Mark- och miljööverdomstolen  
Svea hovrätt

## Yttrande över överklagan om tillstånd till fortsatt och utökad täktverksamhet samt vattenverksamhet vid Slite i Gotlands kommun

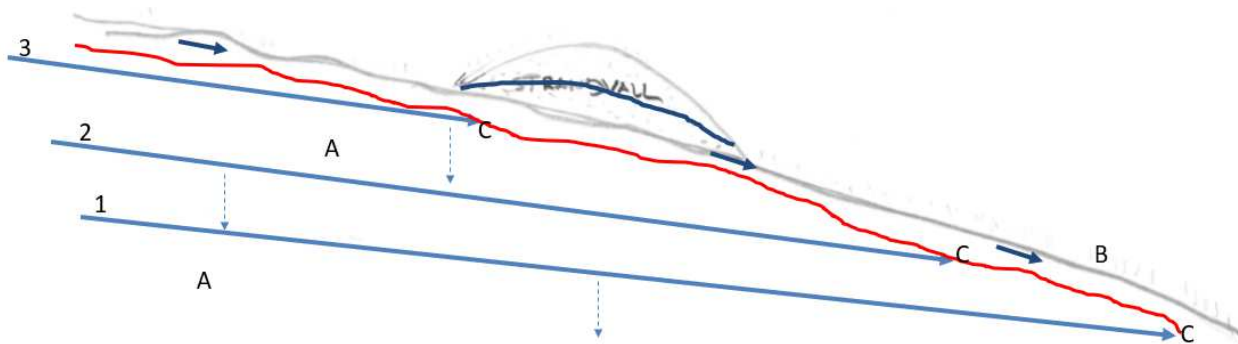
På grund av jordlagrens begränsade genomsläpplighet och magasin förmåga vill SGU förtydliga att det, utöver jordlagren, krävs ytterligare en komponent i vattentransporten ut till våtmarken för att kunna upprätthålla ett tillräckligt stort grundvattenutflöde i våtmarksområdet. Sannolikt är åtminstone den översta metern av kalkstensberggrunden så pass uppsprucken så att den kan bidra med vattenföring till våtmarkerna. En vattentransport i den översta delen av kalkstenen skulle även kunna förklara den kemiska sammansättningen på det utflödande grundvattnet.

Under den uppspruckna ytliga berggrunden är kalkstenen sannolikt tätare (A i figur 1). Utbytet mellan de djupare vattenförande horisontella sprickorna (1-3) och det ytliga grundvattnet (som alltså återfinns både i jordlagren och den översta uppspruckna delen av kalkstenen (röd linje)) sker i avsnitt längs sluttningen från höjdområdet på File Hajdar ner mot de lägre liggande våtmarkerna (B). Detta bidrar till att det är möjligt att i borrhål där det ytliga grundvattenflödet är avtätat genom foderrör mäta en lägre tryckyta på grundvattnet i de djupare spricksystemen (1-2). Att utbytet sker längs begränsade partier (C) styrks av att grundvattennivåerna i berggrunden reagerar snabbt på nederbörd med snabba tryckstegringar vid större regnmängder (i storleksordningen 20 mm) även under sommarperioden<sup>2</sup> och sedan klingar trycknivåerna av allt eftersom grundvattnet strömmar ut längre ned i sluttningen.

Grundvattenflödet till våtmarkerna bedöms därmed vara beroende av

- den ytliga grundvattenföringen längs sluttningen, vilket under perioder med låga trycknivåer i kalkberggrunden är dominerade, och
- den påfyllnad av vatten från djupare liggande spricksystem som sker under vintertid i alla de horisontella vattenförande sprickorna (1-3) samt i samband med större nederbördstillfällen under sommartid men då i huvudsak i sprickorna 1-2.
